設工認その 13 で申請した設備機器のうち耐震裕度が厳しいものの保守性について

令和 2 年 8 月 24 日
日本原子力研究開発機構
原子力科学研究所

【R2. 7. 13 審査会合コメント】

参考：添付書類 3-4-3-2. 制御棒駆動機構及び制御棒駆動機構案内管の地震応答解析 (添 3-4-3-2-16)

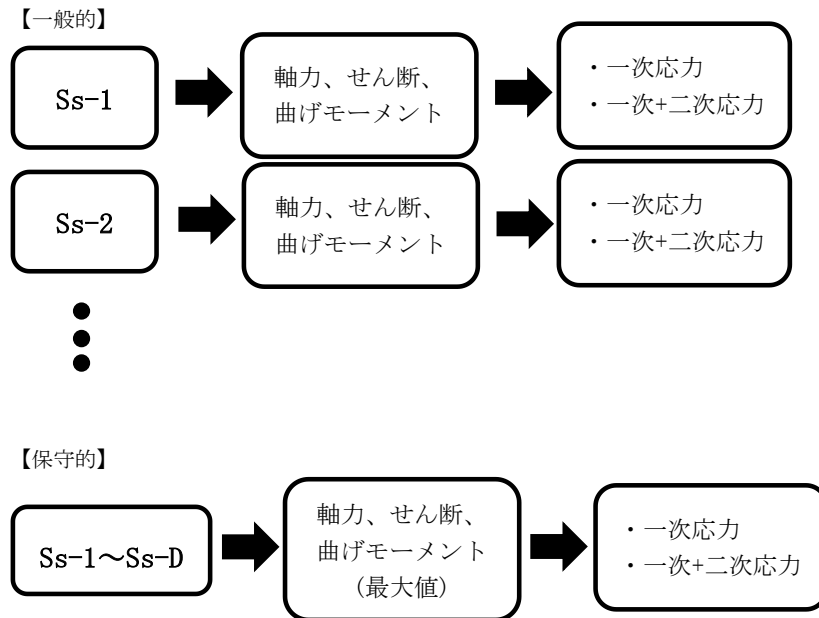
機器・配管の耐震性評価について、制御棒駆動機構及び制御棒駆動機構案内管、サイフォンブレイク弁、一次冷却材熱交換器、上部遮蔽体は裕度が少なくなっている。モデル化等で十分保守的な評価をしていることを示すこと。

本評価における算出応力は、「添付書類 3-4-3-2. 制御棒駆動機構及び制御棒駆動機構案内管の地震応答解析」により得られた数値（時刻歴応答解析）を用いて算出したものである。

通常の評価では Ss-1 から Ss-D の入力波ごとに荷重（軸力、せん断、曲げモーメント）を算出し、一次応力や一次+二次応力を計算する。前述の添付書類に記載した地震応答解析により得られた数値は、制御棒駆動機構及び制御棒駆動機構案内管の各要素、各質点について Ss-1 から Ss-D の 5 波ある基準地震動の最大値をとったもので、その最大値を用いて一次応力や一次+二次応力を計算している。そのため、本評価の算出応力は個別の地震波に対する発生応力より保守的な値となる。例として、上部仕切弁の位置にかかる荷重（要素 1、質点

基準地震動 Ss-D に対する制御棒駆動機構の変位時刻歴

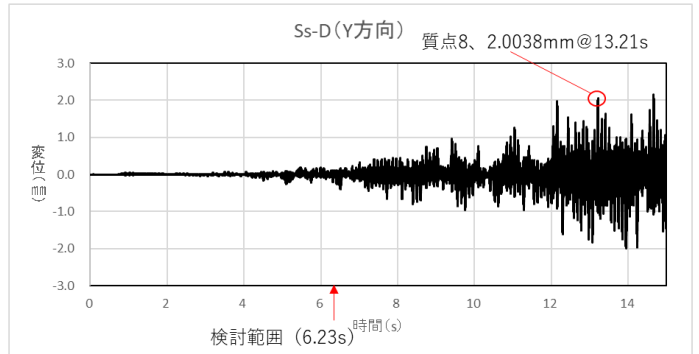
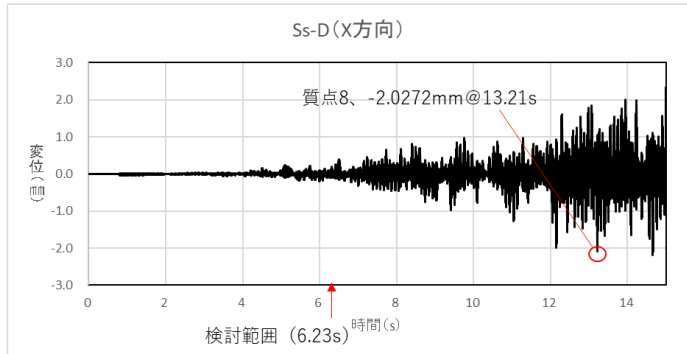
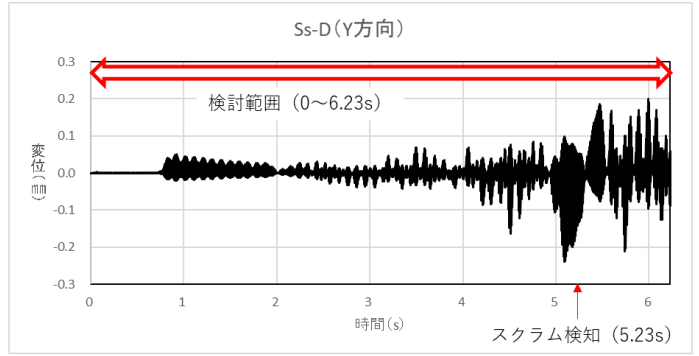
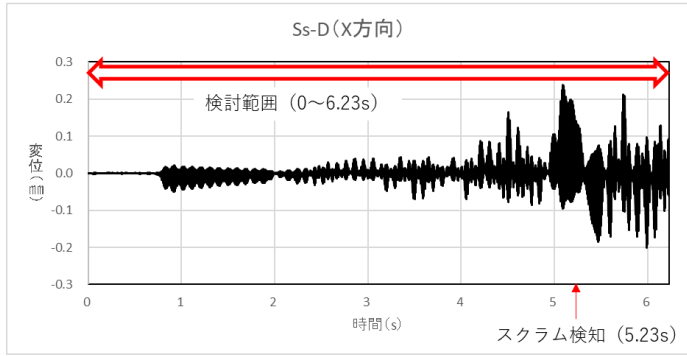
制御棒駆動機構は裕度が非常に少ないため変形も進んでいると考えているが、スクラム検知時刻や制御棒挿入完了時刻、変位量が 2mm に到達する時刻における各地震波の時刻歴や変位量を示し、裕度が十分にあることを説明すること。

以下に各地震波に対する制御棒駆動機構の水平方向の変位が 2mm に到達する時刻をしめす（時刻歴を 3 ページ以降に示す）。地震波の時刻歴から、JRR-3 では地震の初期のわずかな揺れでスクラムを検知し、制御棒の挿入を完了することができることがわかる。スクラム検知から挿入完了までの時間（1 秒）と比較し、スクラム検知時刻から制御棒駆動機構の変位が 2mm 以上となるまでには十分な時間がある。

一次+二次応力の最大値が発生する時刻は制御棒駆動機構案内管の変位量が最大となる時刻あるいはその近辺である。制御棒が挿入完了する時刻（Ss-D : 6.23s、Ss-1 : 14.44s、Ss-2 : 14.59s、Ss-3 : 13.53s、Ss-4 : 80.80s）までの制御棒駆動機構案内管の変位量はわず
